BOLLETTINO DI SERVIZIO – 01/MARZO 2005

SP 405 – SP 605 – SPN 1205

NUOVO RACCOGLI CONDENSA

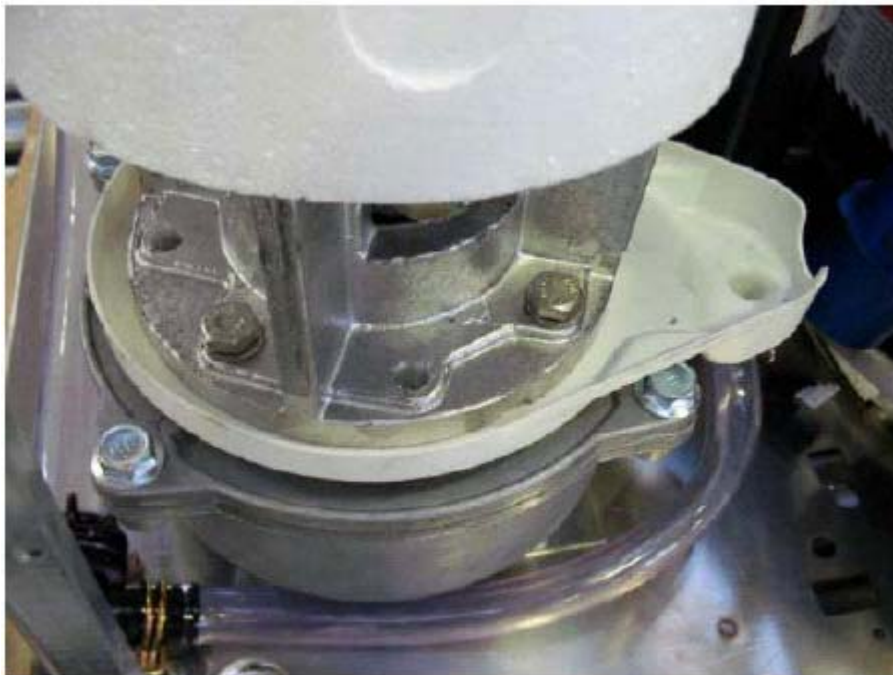
Il precedente raccogli condensa metallico del motoriduttore è stato sostituito con uno **nuovo** di materiale plastico e di forma differente, provvisto di “troppo pieno” sotto l’alloggiamento del paraolio, vedasi foto sottostante.

Il **nuovo** raccogli condensa in materiale plastico è disponibile come parte di ricambio con il codice **660756 00** ed è intercambiabile al precedente con una parziale modifica al tubo di scarico in plastica.
